efco SERVICE

BOLLETTINO / *BULLETIN*

MODELLI - *MODELS:* **Soffiatori** - *Blowers* **SA2062**

OGGETTO - *SUBJECT:* **Nuova griglia di protezione** - *New protection screen*

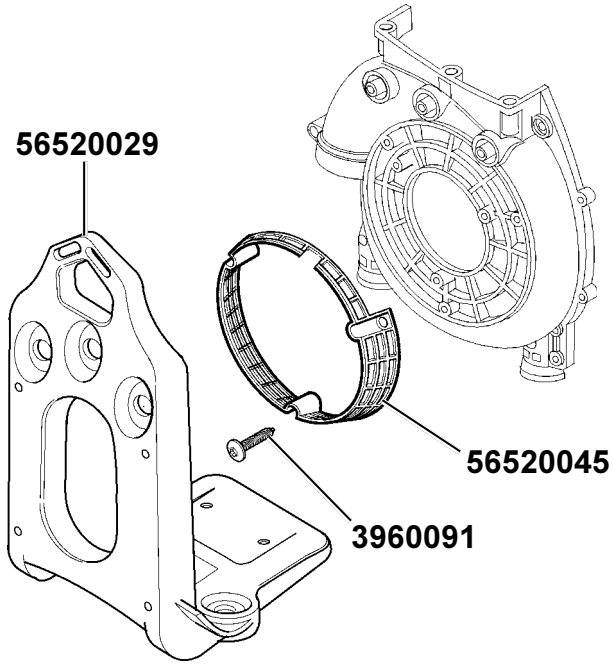
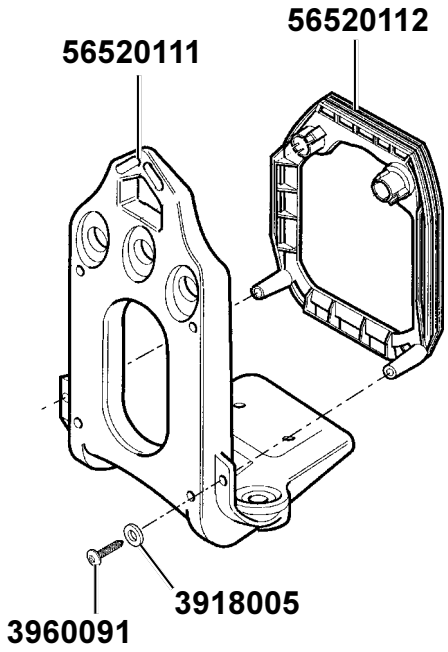
DESCRIZIONE - *DESCRIPTIONS:* **Miglioramento prodotto: sostituita la griglia di protezione cod.56520045 con la nuova griglia cod.56520112 ; modificate le due nervature laterali sul telaio per il fissaggio della nuova griglia** * - *Product improvement: changed the screen p/n 56520045 to p/n 56520112 ; modified the two nerves on the frame for fitting.*

INTERCAMBIABILITÀ - *INTERCHANGEABILITY:* **Telaio sì, mentre la nuova griglia cod.56520112 non può essere fissata sul telaio premodifica** - *Frame yes, the new screen p/n 56520112 does not fit earlier frames.*

DISPONIBILITÀ RICAMBI - *PARTS AVAILABILITY:* **Solo la griglia premodifica cod.56520045 rimarrà disponibile a ricambio.** - *Only the screen premodified p/n 56520045 will be available.*
